使用前検査申請内容の変更について

原管発官R3第183号

柏崎刈羽原子力発電所 第1号機

柏崎刈羽原子力発電所第1号機 荒浜側焼却設備スラッジ脱水機改造工事
工事計画届出書添付書類の改訂図面提出について

第2-1図

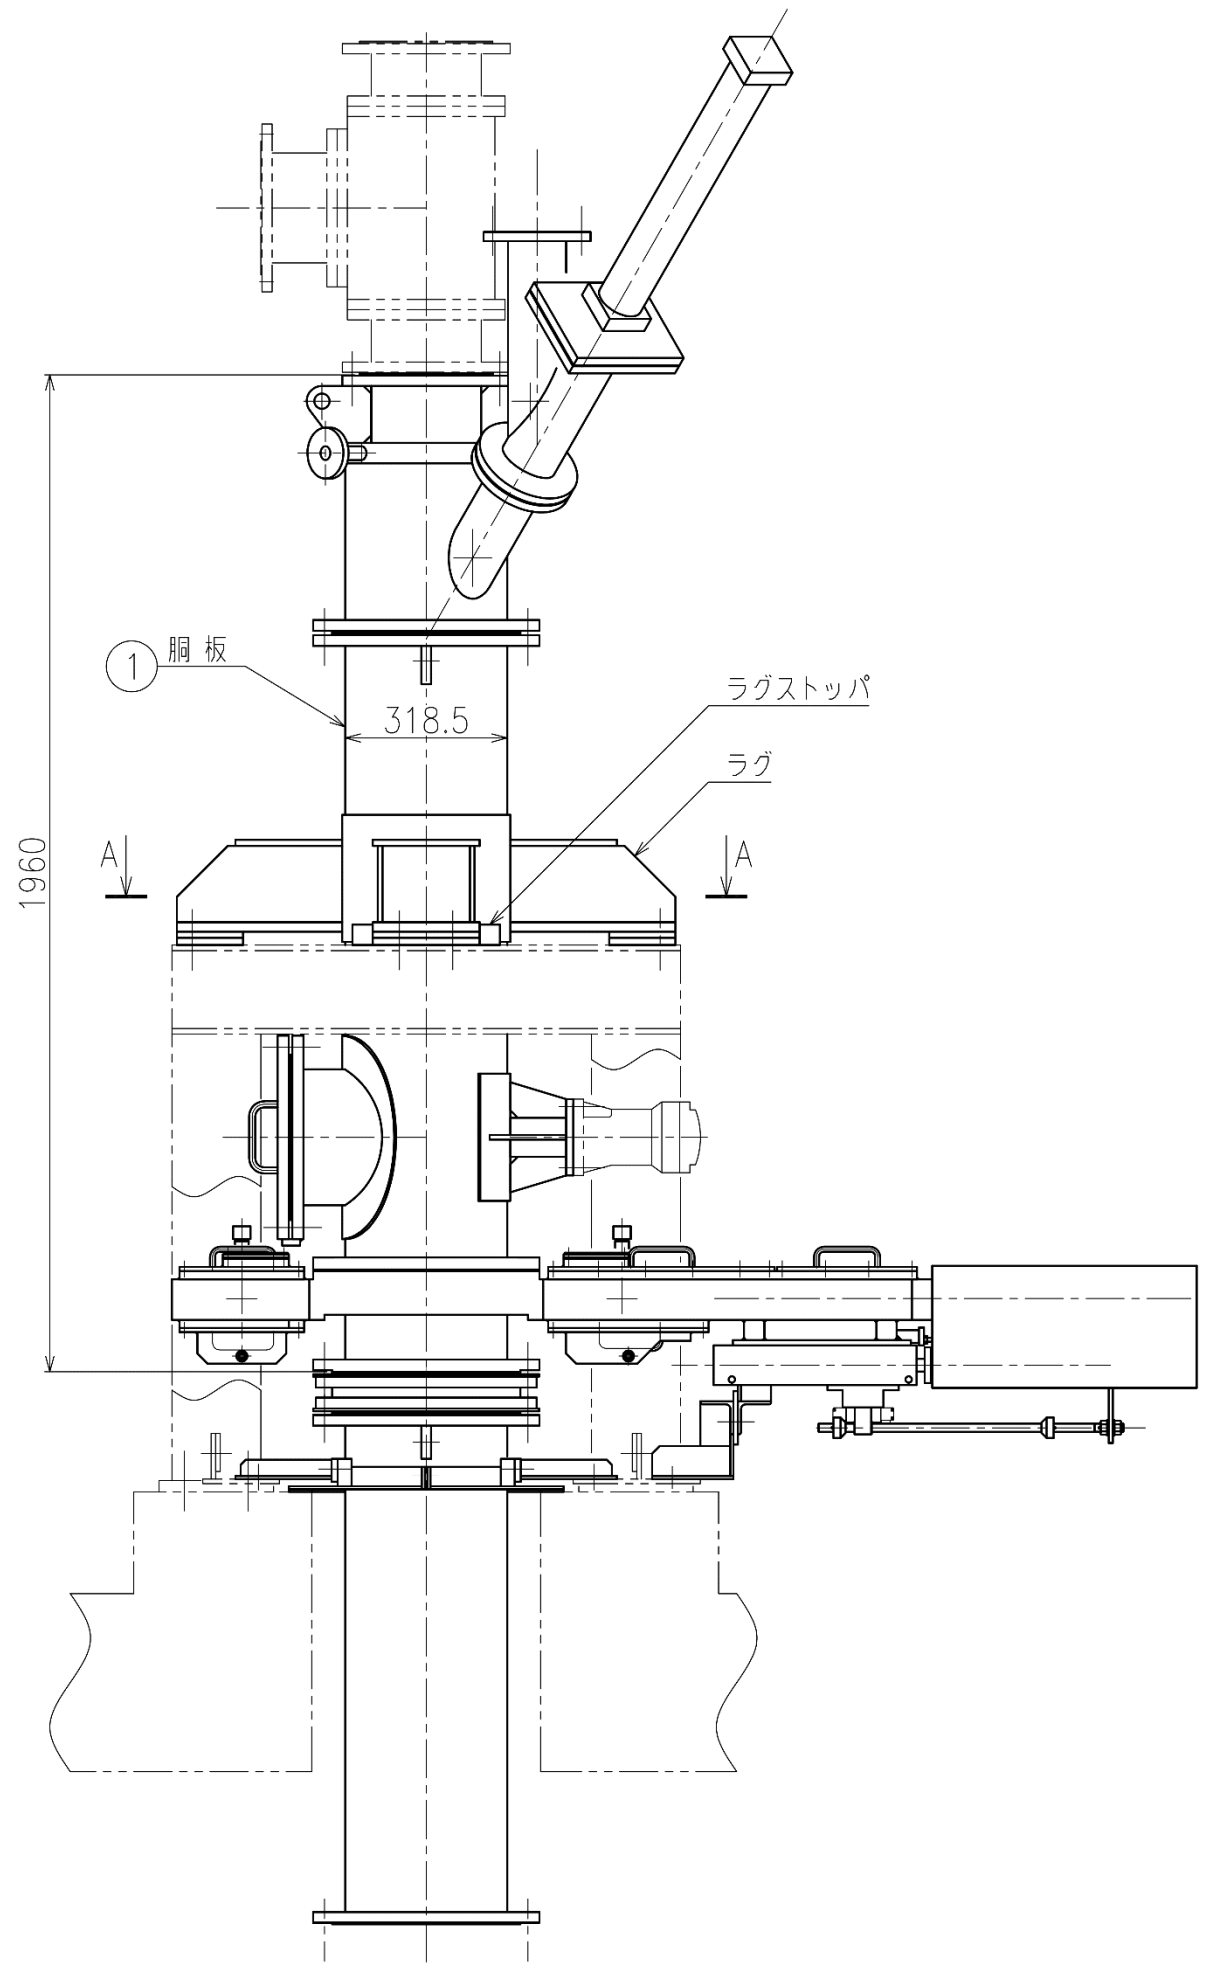
柏崎刈羽原子力発電所第1号機 荒浜側焼却設備スラッジ脱水機改造工事は、2019年5月24日に一号使用前検査の受検を終了し、五号使用前検査受検に向けて運転性能試験を実施していましたが、設計上想定していない箇所への脱水樹脂混入事象が発生しました。不具合対策を検討した結果、スラッジ一時受ホッパおよび系統配管の設備改造が必要であると判断したため、スラッジ一時受ホッパの一部構造変更ならびに系統配管の構成変更を実施しております。

- (1) 工事計画届出書添付書類 V-8-2 放射性廃棄物の廃棄施設に係る系統図
第2-1図 廃スラッジ系系統図 (変更後)
- (2) 工事計画届出書添付書類 V-8-3 構造図
第3-2図 スラッジ一時受ホッパ構造図
